设计变更,补充通知单

工程编号	201805007SH
专业	建筑
日期	2020.10.22
共 5 页	第 4 页

工程名称 开元壹号62#地块

通知单编号 建施变更006-4

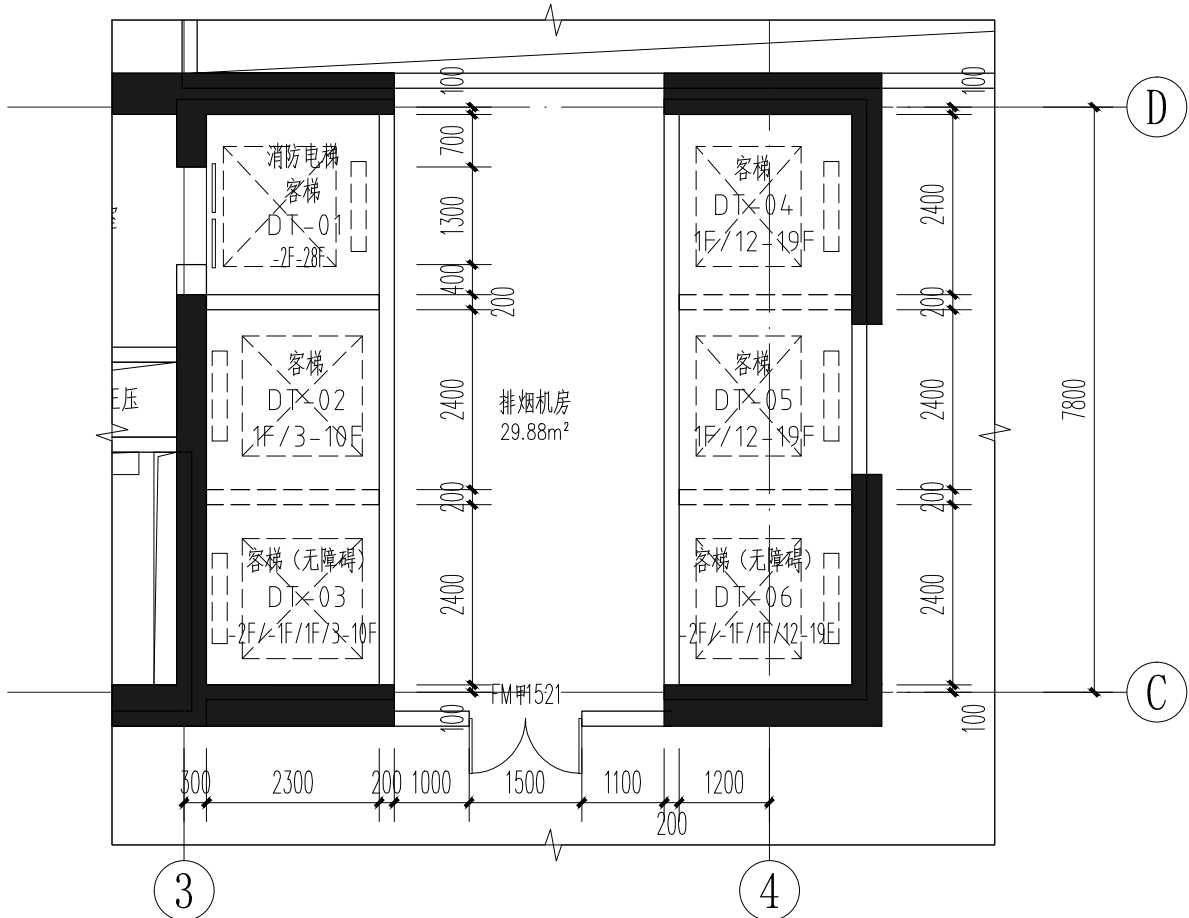
15. 2F在3轴~4轴交C轴~D轴处的增加排烟机房,原4轴~5轴交C轴~D轴处的排烟机房取消,如下图:

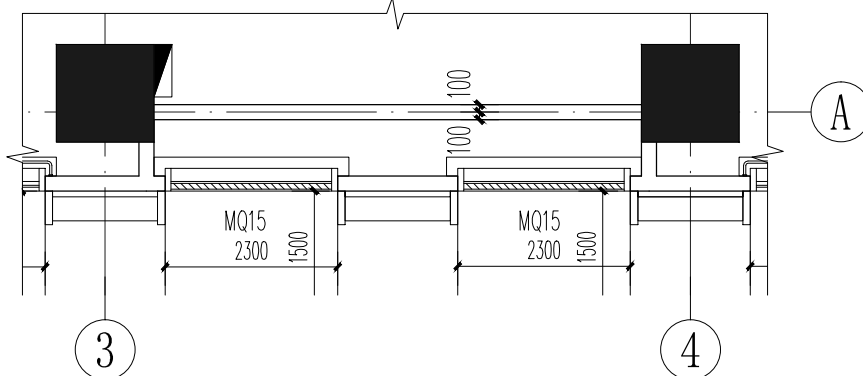
16. 2F在3轴~4轴交A轴处的增加排烟井,原4轴~5轴交A轴处排烟井取消,如下图:
